改善箇所説明図

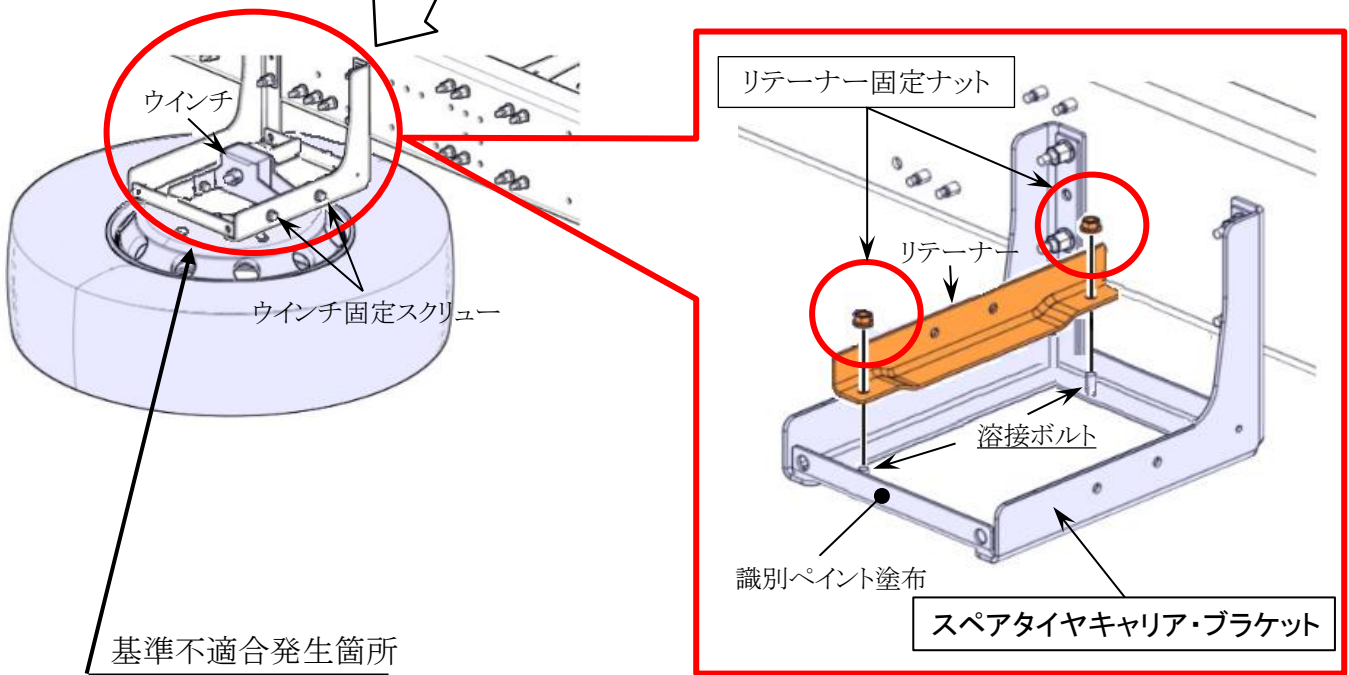
大型トラックのスペアタイヤキャリアにおいて、ブラケットに溶接されたリテーナー固定ボルトの強度が不足しているため、リテーナー固定ナットを規定トルクで締め付けると、当該ボルトが引張荷重で伸びることがある。そのため、走行時の振動等によりボルトが破断し、最悪の場合、ウインチの固定スクリューが折損してブラケットから外れ、スペアタイヤとともに脱落するおそれがある。

全車両、当該キャリアブラケットを対策品に交換し、リテーナー固定ナットを新品に交換する。

識別： 当該キャリアブラケットの図で示すプレート正面に白色または黄色のペイントを塗布する。
